「電波法施行規則等の一部を改正する省令案」に対して提出された意見と意見に対する総務省の考え方
 - 自動車の国際的な流通拡大への対応のための制度整備 -

- 意見募集期間：令和8年4月3日（金）～同年5月7日（木）
- 意見提出件数：48件（法人・団体1件（一般社団法人日本アマチュア無線連盟）、個人29件、匿名18件）

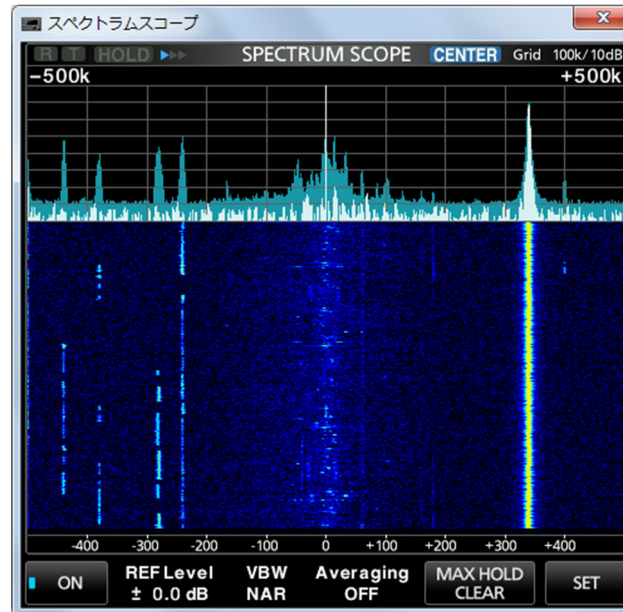
433MHz 帯 TPMS/RKE の指定周波数帯の拡張に反対する。

現在使用されている TPMS/RKE の電波はアマチュア無線通信に妨害を与える電界強度で受信されており、これは規制値が適切でないかまたは TPMS/RKE の一部が規制値を超える強度で送信されている可能性を示唆するものであり、周波数帯の拡張によって更に影響が拡大する恐れがある。

図は 2026 年 2 月 26 日早朝 4:24-25 の 1 分間における現在使用周波数となっている 433.92MHz を中心とする 1MHz 幅の受信スペクトルと時間変化である。受信場所は東京都武蔵野市緑町 3 丁目（幹線道路からの距離は約 400m）、アンテナは 5m 長グランドプレーン、アンテナ給電点地上高は 61m、使用受信機はアイコム IC-9700 である。スペクトルの薄青は 1 分間のピークホールド値である。この時間に観測したのはアマチュア無線運用が少ない時間に TPMS/RKE の信号スペクトルを図上で明確に見るためであり、TPMS/RKE の信号自体は 24 時間大きな変動なく受信できている。以下グラフを説明する。

この 1 分間で 433.92MHz ± 200kHz でアマチュア局の通信は受信できなかった。一方 TPMS/RKE と推測される信号が散発的に極めて多数かつ強力に受信できている。このグラフにおいてアマチュア無線の通信において強力な信号の目安となる S9 は約 3.5 目盛（1 目盛 10dB）であり、433.92MHz 付近の雑音はピークでこれより 15dB 程度大きく、アマチュア無線通信に深刻な妨害を与える強度であることがわかる。

<p>とシミュレーションにより TPMS/RKE の発する電波はアマチュア無線通信に影響を与えない結果が示されているものの、これはあくまで TPMS/RKE が規制値を守ることが前提であり、実際に 433.92MHz において通常のアマチュア無線設備を用いて 24 時間アマチュア無線の強力な信号を超える強度で受信できていることから、現行の TPMS/RKE の中には規制値を超える強度の電波を発射しているものが多数存在することが疑われる。</p> <p>以上、現状の TPMS/RKE は既にアマチュア無線通信に重大な妨害を与えている実態を鑑み、指定周波数帯の拡張を行う前に実際のフィールドにおいて今一度評価試験を行って現状把握を行うこと、またその結果規制値を超える強度の電波を発する製品の存在が疑われる場合は適切な対処がされること、そうでない場合は規制値自体の見直しを行うことを要望する。</p> <p style="text-align: right;">【個人】</p>		
19	<p>本意見は、本省令案における 433.05-434.79MHz 帯の共用条件に関し、技術基準適合証明及び運用条件として省令又は関連告示に明記すべき事項を提案するものである。</p> <p>1 アマチュア無線への影響に関する重大な懸念</p> <p>今回の改正により、アマチュア無線が一次業務として使用する 430MHz 帯のうち、433.05MHz～434.79MHz という広範囲において、小電力無線設備との共用が大幅に拡大されることとなります。</p> <p>当該帯域は、日常通信のみならず災害時通信訓練においても広く利用されている中核的な周波数であり、以下の影響が高い蓋然性をもって発生することが予見されます。</p> <ul style="list-style-type: none"> ・小電力機器の大量普及に伴う雑音床の上昇 ・断続的な信号送出の重畳による受信環境の恒常的劣化 ・都市部における実質的な通信困難状態の常態化 <p>これらは、既存の短距離無線機器の普及実態及び集積干渉の特性から、技術的に合理的に説明可能な事象であり、偶発的ではなく構造的に発生する問題です。</p> <p>したがって、本改正は、アマチュア業務の実効的利用を著しく制約し得るものであり、その影響は災害時における代替通信機能の低下という形で社会的にも顕在化するおそれがあります。</p> <p>2 制度設計上の重大な問題点</p> <p>前回の意見募集においては、日本アマチュア無線連盟をはじめ、多数の意見により干渉の懸念が具体的に指摘されており、本件の影響は既に十分に予見可能な段階にあります。</p>	<p>TPMS/RKEについては、情報通信審議会情報通信技術分科会陸上無線通信委員会報告（諮問第2009号「小電力の無線システムの高度化に必要な技術的条件」のうち「433MHz帯タイヤ空気圧モニタ及びリモートキーレスエントリーに係る技術的条件（改訂版）」）における実機試験の結果、混信による音質劣化が認められるものの音質評価において評価4ないし3を確保することが見込まれること、送信時間制限が課せられていること、自動車が移動することにより干渉状態が固定されるおそれが少ないこと、アマチュア局とTPMS/RKEの送信電力の差が大きいこと等から、実運用において継続的かつ重大な障害を引き起こす可能性が低く共用は可能であると考えます。</p> <p>技術基準に適合しない無線設備については、不法無線局に対する電波監視や製造業</p>	無

通信技術分科会陸上無線通信委員会報告（諮問第2009号「小電力の無線システムの高度化に必要な技術的条件」のうち「433MHz帯タイヤ空気圧モニタ及びリモートキーレスエントリーに係る技術的条件（改訂版）」）における実機試験の結果、混信による音質劣化が認められるものの音質評価において評価4ないし3を確保することが見込まれること、送信時間制限が課せられていること、自動車が移動することにより干渉状態が固定されるおそれが少ないこと、アマチュア局とTPMS/RKEの送信電力の差が大きいこと等から、実運用において継続的かつ重大な障害を引き起こす可能性が低く共用は可能であると考えます。

技術基準に適合しない無線設備については、不法無線局に対する電波監視や製造業者、輸入業者及び販売業者に対する基準不適合設備に関する勧告等の取組を引き続き進めてまいります。
